BIURO KOORDYNUJĄCY USŁUGAMI W PROJEKTOWANIU
SIECI UZBROJENIA TERENU W NOWYM SĄCZU
 Na podstawie art. 7 d pkt. 2 i 28 ust. 1 ustawy z dnia 17 maja 1989 roku
 Prawo geodezyjne i kartograficzne (Dz.U. z 2000r. nr 108, poz. 1086
 z późniejszymi zmianami) i w związku z nowelizacją w/w ustawy
 wprowadzoną ustawą z dnia 28 lipca 2005r. o zmianie ustawy - Prawo
 budowlane oraz o zmianie niektórych innych ustaw (Dz.U. z 2005r. Nr
 163, poz. 1364) oraz § 13 ust. 3 pkt 1 Regulaminu Organizacyjnego
 Starostwa Powiatowego w Nowym Sączu przyjętego uchwałą Nr
 371/V/2003 Rady Powiatu Nowosądeckiego ugodowano umowę...
 projekt kabla N i E oraz oświetlo-
 dla ul. Kazimierza Nawojowa w Poparzewicy

PROREAL Sp. z o.o. Oswieblenie uliczne Poparzewica gmina Nawojowa 33-300 Nowy Sącz, ul. Hallera 34 Tel. (018) 30214021 kom. NIP 734-000-91-56	
SPRAWCA R. Ogórzelski	OBIEKT STADIUM PROJEKT BUDOWLANY
ZESTAWIENIE A. Górak	PRZEMIANOT RYSUNKU POWIADOM SYGNA DATA 11.2012
PROJEKT A. Górak	NR RYS. 2

MAPA DO CELÓW PROJEKTOWYCH

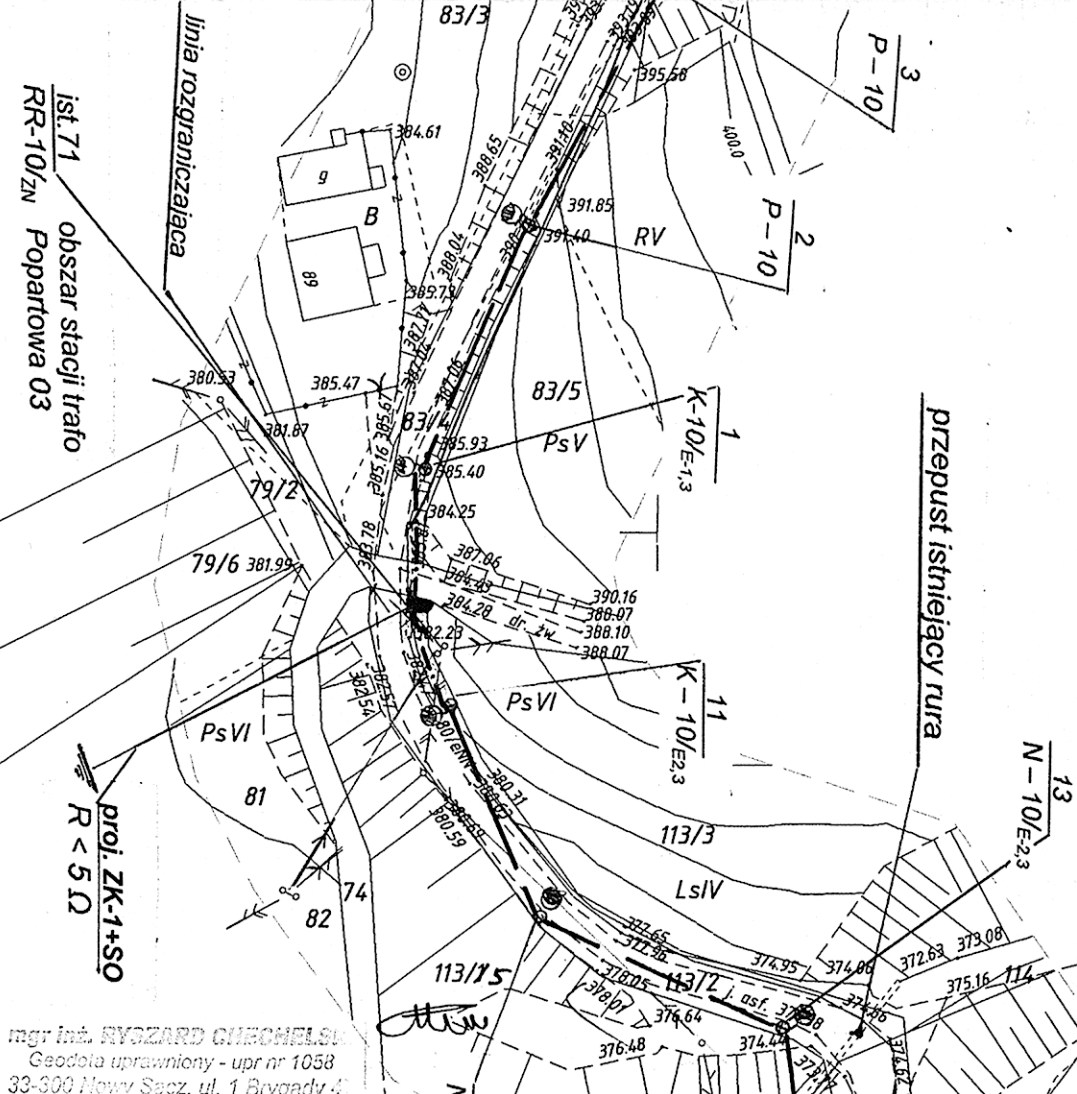
słupy nr 1, 2, 3, 4, 5, 6 sytuować < 1,5 od ist. wodociągów
